改善箇所説明図

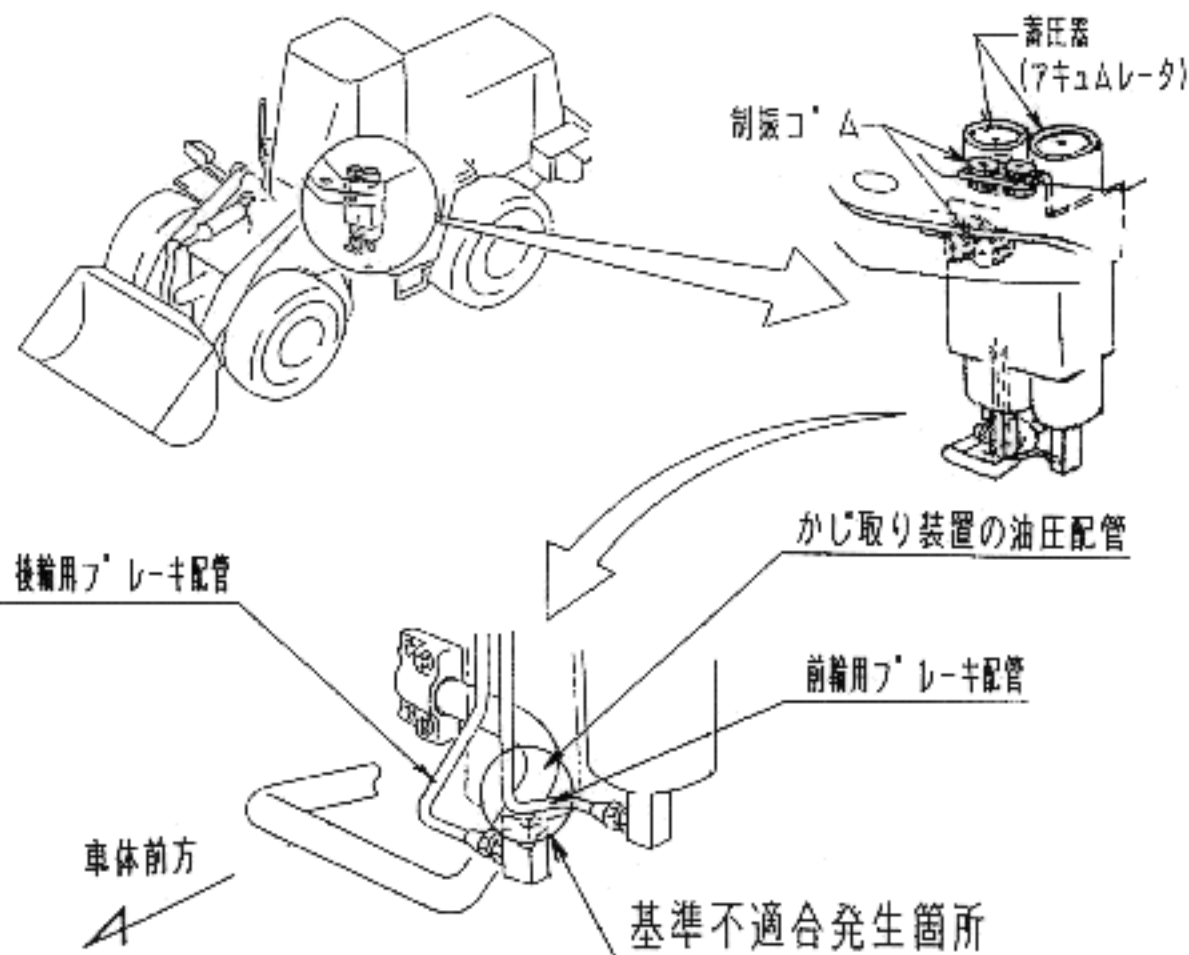
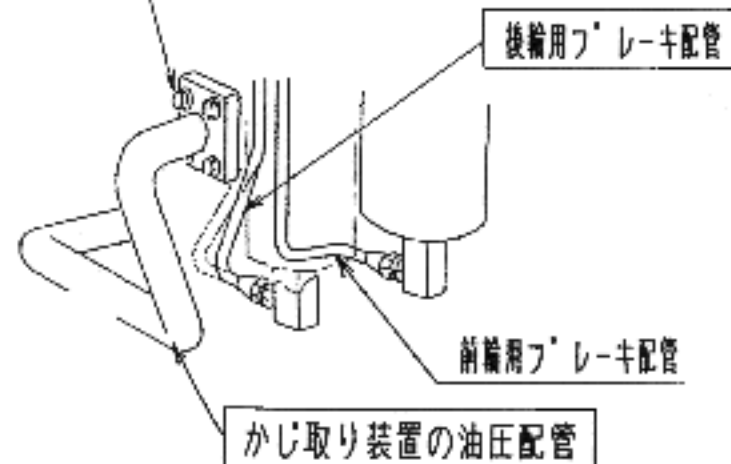
制動装置の前輪用ブレーキ配管と制動装置の油圧配管の隙間が少ないものがあり、そのままの状態で使用を続けると、作業時等の車体の振動で干渉し、最悪の場合、当該ブレーキ配管が損傷してブレーキオイルが漏れ、制動力が低下するおそれがある。

全車両点検し、前輪用ブレーキ配管が損傷しているものは、良品と交換する。

また、全車両、かじ取り装置の油圧配管及び後輪用ブレーキ配管を対策品と交換し、取回しを変更して隙間を確保する。

かじ取り装置の油圧配管取り付けボルトに白色ペイントを塗布する。
